Mission régionale d'autorité environnementale

**Avis délibéré sur le projet d'implantation
d'une centrale photovoltaïque au sol
porté par la société URBA 338
et sur la mise en compatibilité par déclaration de projet
du plan local d'urbanisme (PLU)
de la commune de Baugé-en-Anjou (49)**

n° PDL 005046 / AP

Plan de masse du projet (source : dossier)

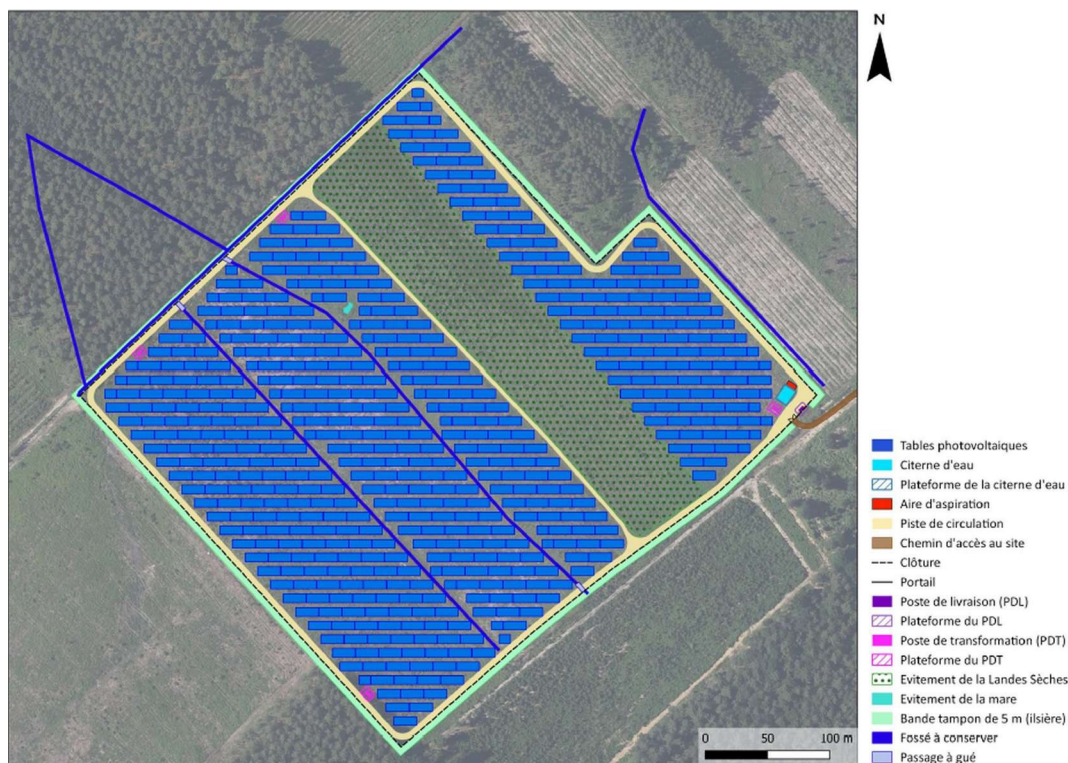
Le dossier n'évalue pas les impacts du projet de façon exhaustive dans la mesure où il occulte les éventuels impacts liés au débroussaillage sur une largeur de 50 m autour des installations en se limitant à la prise en compte des seuls enjeux de la ZIP, seul secteur effectivement inventorié. Il en va de même concernant l'accès au site à travers les parcelles forestières voisines (380 OA 1445 et 1446) classées « boisements et espaces paysagers à protéger » au titre de l'article L.151-23 du code de l'urbanisme.

Périmètre de gestion du risque incendie (source : dossier)

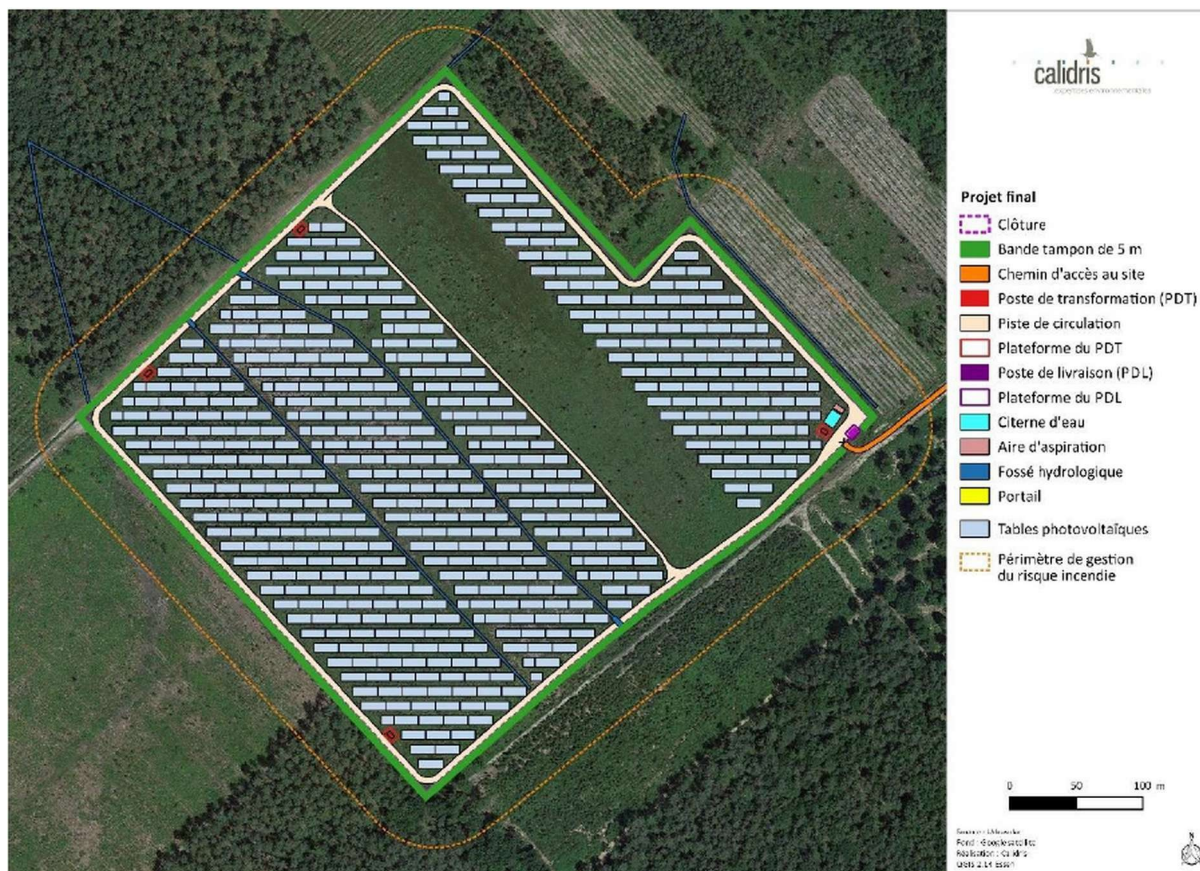
La démonstration d'un niveau de sécurisation du site selon les différents scénarii pouvant être à l'origine d'un départ de feu depuis la centrale mérite d'être présentés afin d'attester la maîtrise de tout effet de propagation.

- L'hypothèse d'une implantation du projet dans un contexte à risque feu de forêt fort doit conduire le porteur le projet à faire la démonstration de l'absence de risque de propagation émanant de son installation en s'appuyant sur l'adaptation des dispositifs envisagés. Plusieurs scénarii pourront utilement illustrer cette démonstration en s'appuyant possiblement sur des retours d'expérience.
